Communes de Pringy et Drouilly (51)

*Mémoire en réponse à
l'avis de la MRAe*

EOLE DES PINCEAUX

La MRAe a émis un avis (MRAe 2022APGE127) sur le projet de parc éolien des Pinceaux, prévu sur les communes de Pringy et Drouilly (51) au sein de la communauté de communes de Vitry, Champagne et Der.

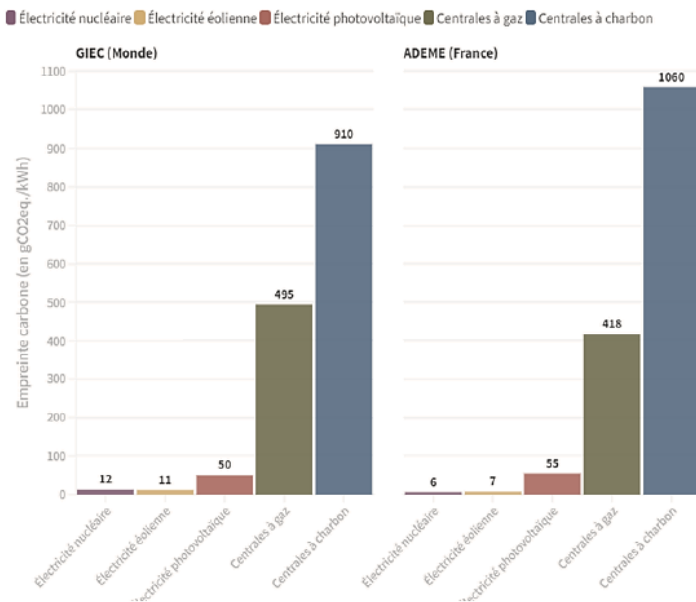
- régionaliser ses données d'équivalence de consommation électrique par foyer ;*
- préciser le temps de retour énergétique de sa propre installation, en prenant en compte l'énergie utilisée pour le cycle de vie des éoliennes et des équipements (extraction des matières premières, fabrication, installation, démantèlement, recyclage) ainsi que celle produite par l'installation, et selon la même méthode, préciser celui au regard des émissions des gaz à effet de serre.*

Le temps de retour énergétique est la notion permettant de déterminer en combien de temps l'éolienne produit la quantité d'énergie qu'elle a consommée au cours de son cycle de vie. Ce dernier varie entre 5 et 9 mois, selon la puissance ou encore le type de machine. Bien que le modèle d'éolienne qui sera choisi pour le parc des Pinceaux ne figure pas dans le Tableau ci-dessous, il peut être avancé qu'avec l'amélioration des technologies, le temps de retour énergétique ne dépassera pas 1 an selon l'estimation de l'ADEME.

Informations	Type d'éolienne	Source	Retour énergétique (en mois)
SWT 2.3 MW	Terrestre	Siemens	5,5
V90 3 MW	Terrestre	(Vestas, 2006 b)	6,6
E 82 2.3 MW	Terrestre	Enercon	6,6
2 MW	Terrestre	(Martinez, 2009)	7
V 82 1.65	Terrestre	(Vestas, 2006 a)	7,2
V80 2 MW	Terrestre	(Elsam, 2004)	7,7
V 112 3 MW	Terrestre	(Vestas, 2011 b)	8
2 MW	Terrestre	(Guezuraga, 2012)	8
V 100 2.6 MW	Terrestre	(Vestas, 2012)	8,4
V 100 1.8 MW	Terrestre	(Vestas, 2011 a)	9
G 90 2 MW	Terrestre	(Gamesa, 2013)	9,1
3 MW	Terrestre	(Crawford, 2009)	12
V 90 3 MW	Maritime	(Elsam, 2004)	6,8
V 80 2 MW	Maritime	(Elsam, 2004)	9

Le facteur de récolte permet de connaître le nombre de fois que l'énergie est amortie ; en l'espèce, le nombre de fois où la turbine a produit la quantité d'énergie qu'elle a consommé au cours de son cycle de vie. Ce dernier est estimé à 19 pour une éolienne. Une éolienne produira donc 19 fois plus d'énergie que ce qu'il aura fallu pour l'ensemble de son cycle de vie (fabrication, transport, installation, exploitation, démantèlement et recyclage).

Figure 5 : Diagramme d'encerclement depuis le village de Pringy

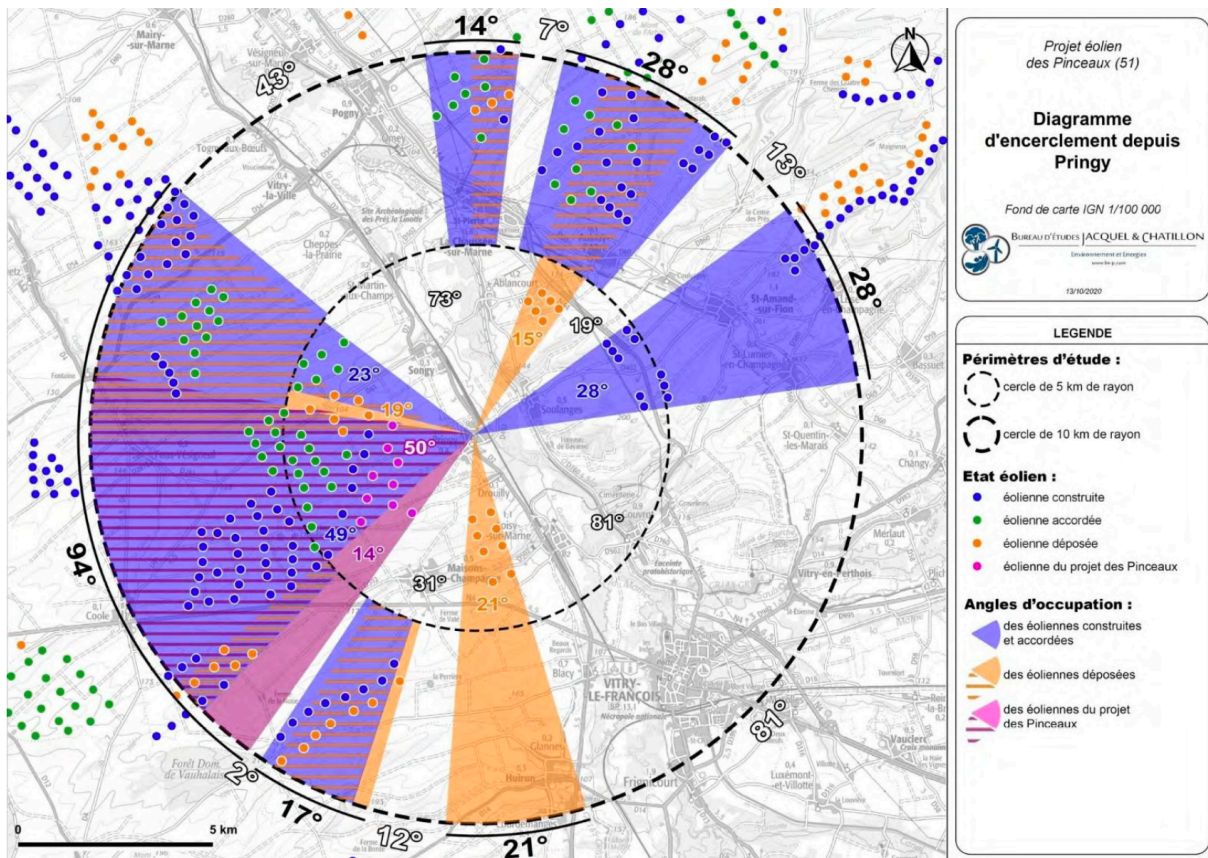
Dans le cadre d'un nouveau dossier, l'Ae recommande au pétitionnaire de proposer des mesures de réduction efficaces venant en complément des écrans végétaux dont l'efficacité n'est pas démontrée.

Concernant les risques d'encerclement, ces derniers ont bien été étudiés dans l'étude paysagère p122 à p134, dont la MRAE a extrait la carte ci-dessous. On y voit que le projet des Pinceaux (en rose) se superpose majoritairement aux parcs existants situés à l'arrière-plan. La MRAE reconnaît que « l'organisation des 9 éoliennes est cohérente avec les parcs voisins (Orme-Champagne notamment) auquel le projet se raccroche visuellement ».

Cette superposition est l'effet recherché par Eole des Pinceaux, dans la logique de densification, afin d'éviter le mitage des éoliennes dans le paysage. On remarquera que le projet des Pinceaux crée une faible ouverture angulaire (14° environ), et a donc un impact très limité par rapport à la situation pré-existante, comparativement à la puissance supplémentaire générée (50MW).
